En esta ocasión, nos dirigimos a usted para remitir la información solicitada por su despacho mediante nota **FORMATO DRPM-NA-SEEIA-006-2022 de 26 de enero de 2022** de la sección de evaluación de impacto ambiental, que guarda relación con el Estudio de Impacto Ambiental Categoría I del proyecto **“PLAZA CIUDAD BOLÍVAR”**, a desarrollarse en el Corregimiento de Alcalde Díaz, Distrito y Provincia de Panamá, por la promotora y representante legal **YUN QUN FENG**.

DRPN-NA-SEEIA-006-2022

De acuerdo a lo establecido en el artículo 43 de Decreto Ejecutivo No. 123 del 14 de agosto de 2009, modificado por el Decreto Ejecutivo No. 155 de agosto de 2011, le solicitamos primera información aclaratoria al Estudio de Impacto Ambiental (EsIA) Categoría I, titulado **"PLAZA CIUDAD BOLIVAR"** a desarrollarse en el corregimiento de Alcalde Díaz, distrito y provincia de Panamá y.

LOCALIZACIÓN REGIONAL
ESC. 1:4,000

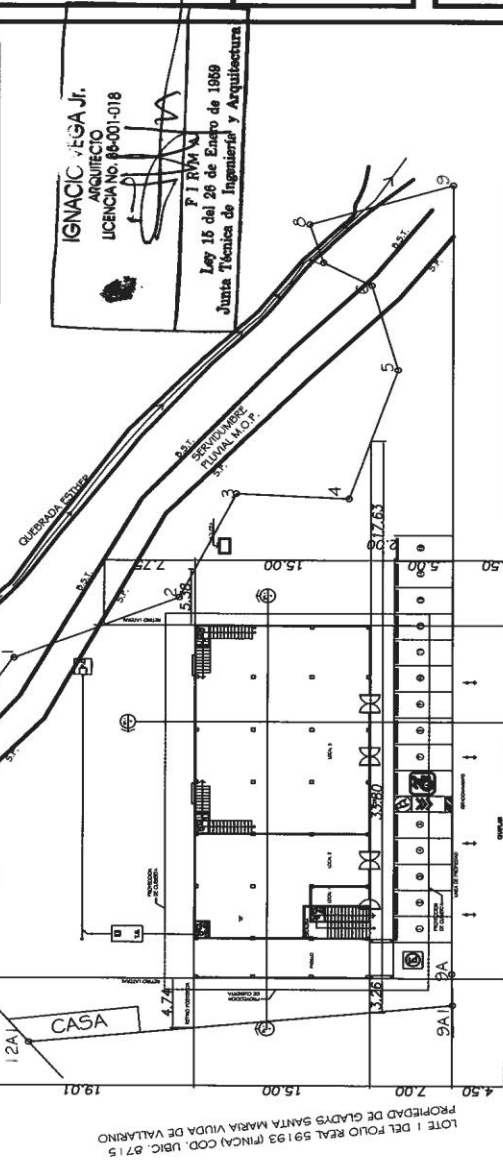
6. En los **ANEXOS** presentados en el estudio de impacto ambiental se observa un plano denominado **LOCALIZACIÓN REGIONAL**, sin embargo en el plano no señala específicamente la servidumbre de protección del recurso hídrico colindante al proyecto, por lo que le solicitamos presentar los planos señalando la servidumbre de protección

6. En los **ANEXOS** presentados en el estudio de impacto ambiental se observa un plano denominado **LOCALIZACIÓN REGIONAL**, sin embargo en el plano no señala específicamente la servidumbre de protección del recurso hídrico colindante al proyecto., por lo que le solicitamos presentar los planos señalando la servidumbre de protección.

R= En **ANEXOS** se presenta la localización regional en escala 1:50,000 razón por la que la escala de la localización del proyecto no ubica específicamente la servidumbre del recurso hídrico colindante. En el plano de **LOCALIZACIÓN GENERAL** (escala 1: 4,000) presentado en la página 117 se señala más evidente la presencia de la servidumbre del recurso hídrico colindante. Para mayor detalle, anexamos plano específico al respecto.
